## ÜBERPRÜFUNGSprotokoll FÜR Sportanlagen mit Rasenfeldern

1. Bezeichnung der Sportanlage: <b>Sportanlage Rohrbach-Berg</b>
2. Anschrift: <b>Hopfengasse 17, 4150 Rohrbach</b>
3. Telefon: - Fax: -
4. Wie viele Faustballfelder gibt es auf der Anlage insgesamt: <b>4</b>

# Flutlichtabnahme

Dokument: Rohrbach-Berg

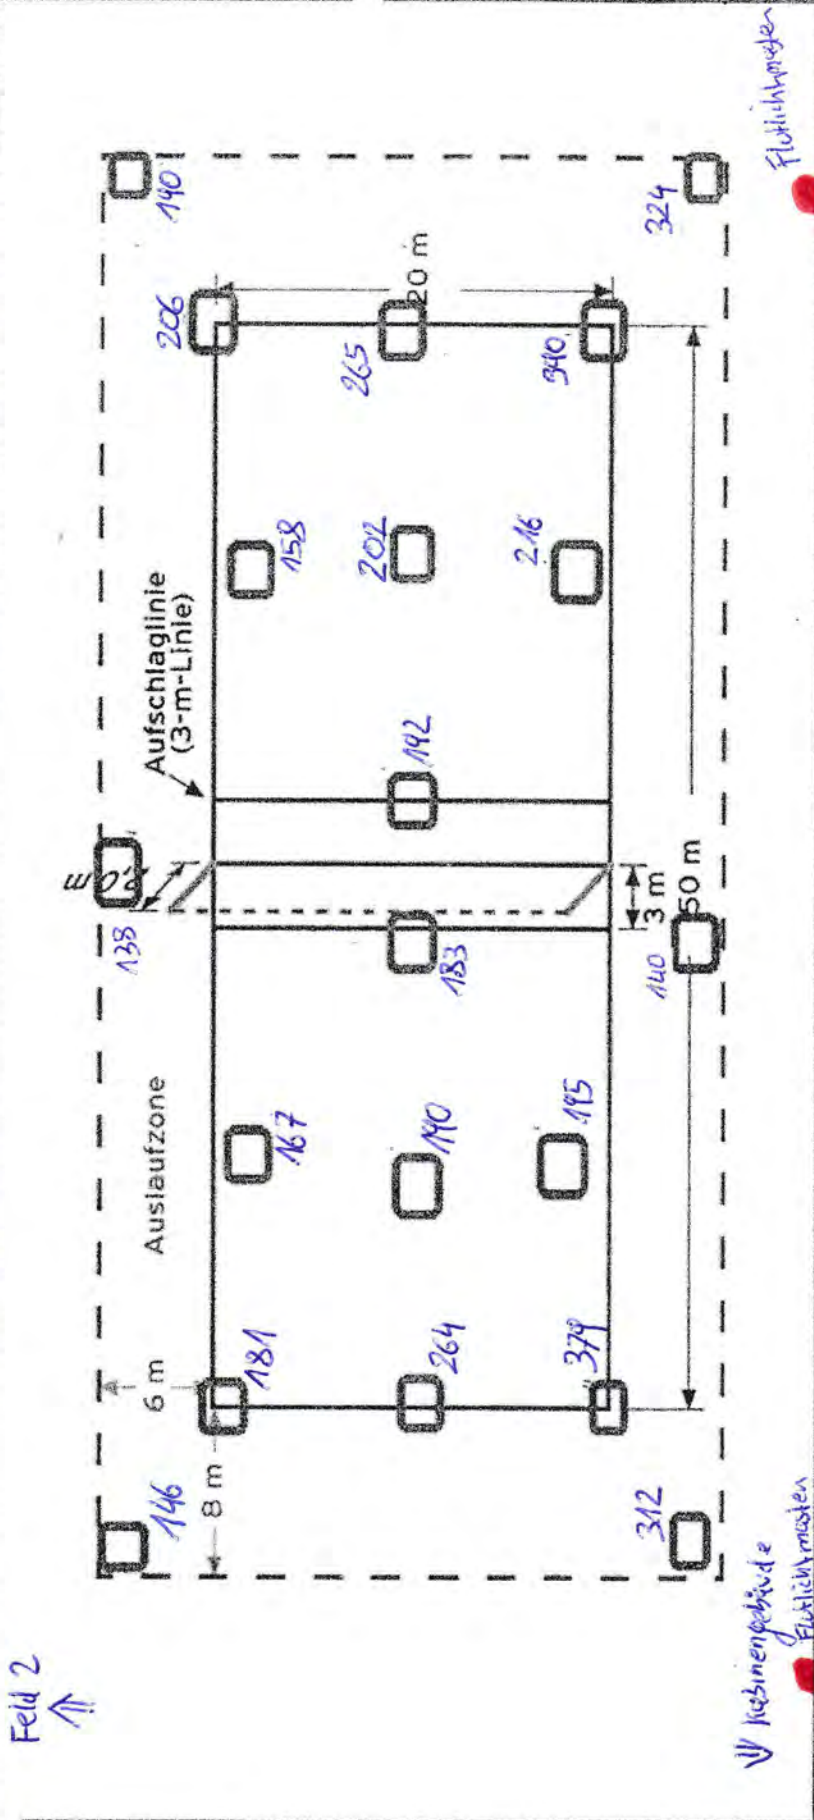
Bundesligabestimmungen Pkt. 25.1:	am Spielfeld mind. 200 Lux, im Auslauf mind. 75 Lux (gemessen bis max. 30 cm über dem Boden)	abgelehnt	Begründung + Unterschrift Prüfer:
		X	Lux-Werte am Spielfeld ein mehreren Stellen deutlich zu gering.

Sportanlage:	Rohrbach - Berg	Datum:	08.05.2014
Feld Nr.: (lt. Überprüfungsprotokoll)	2	Prüfer:	Plank Markus

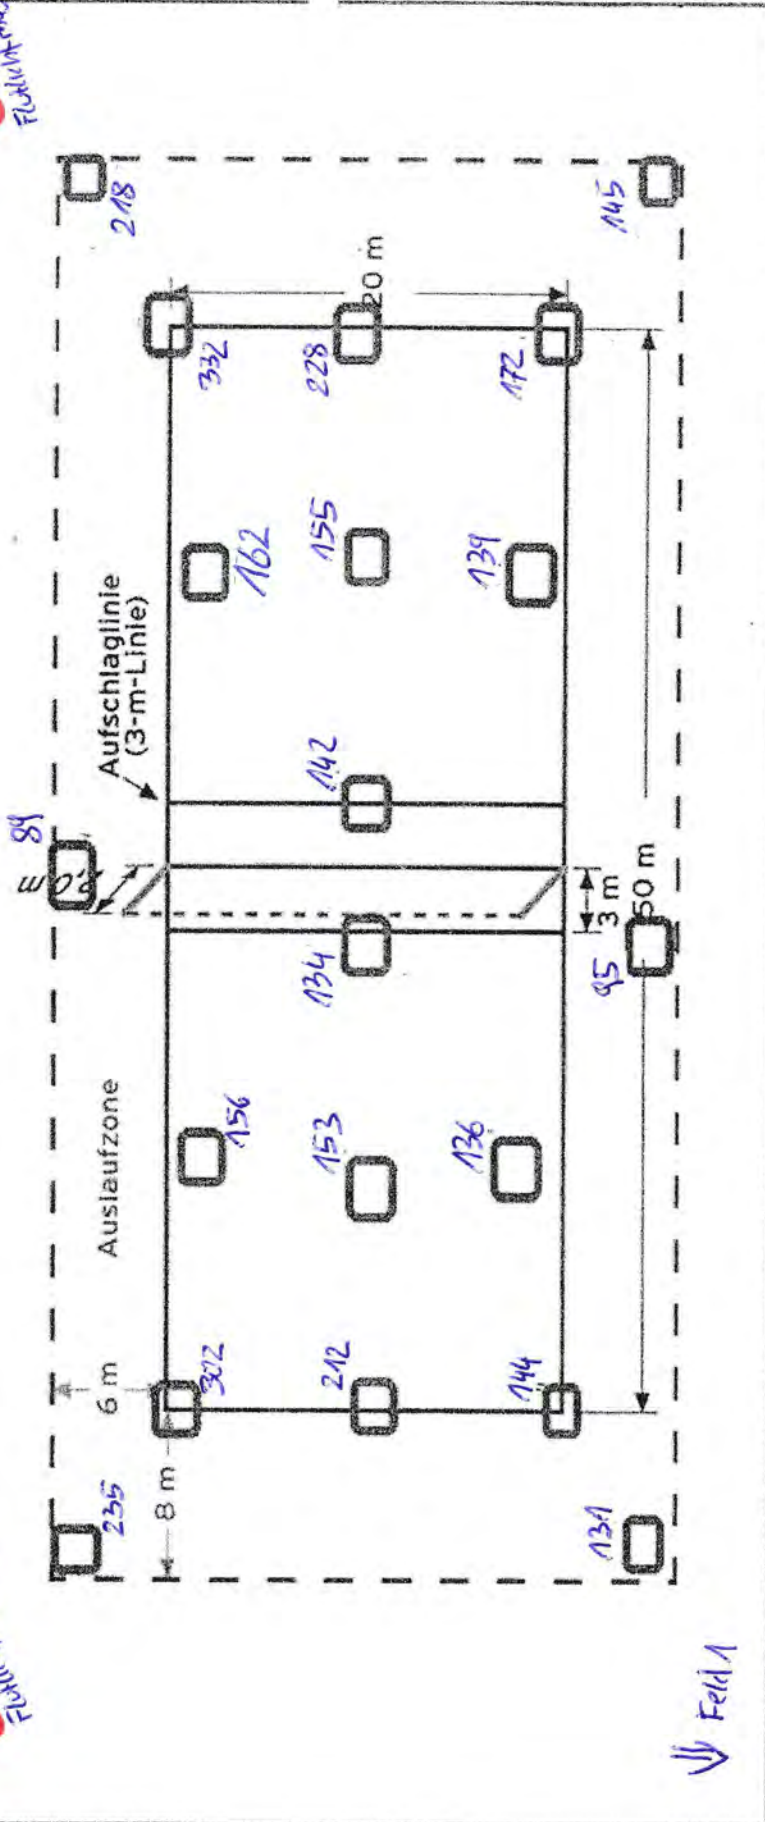
Bundesligabestimmungen Pkt. 25.1:	genehmigt	abgelehnt	Begründung + Unterschrift Prüfer:
am Spielfeld mind. 200 Lux, im Auslauf mind. 75 Lux (gemessen bis max. 30 cm über dem Boden)		X	Lux-Werte am Spielfeld an mehreren Stellen deutlich zu gering.
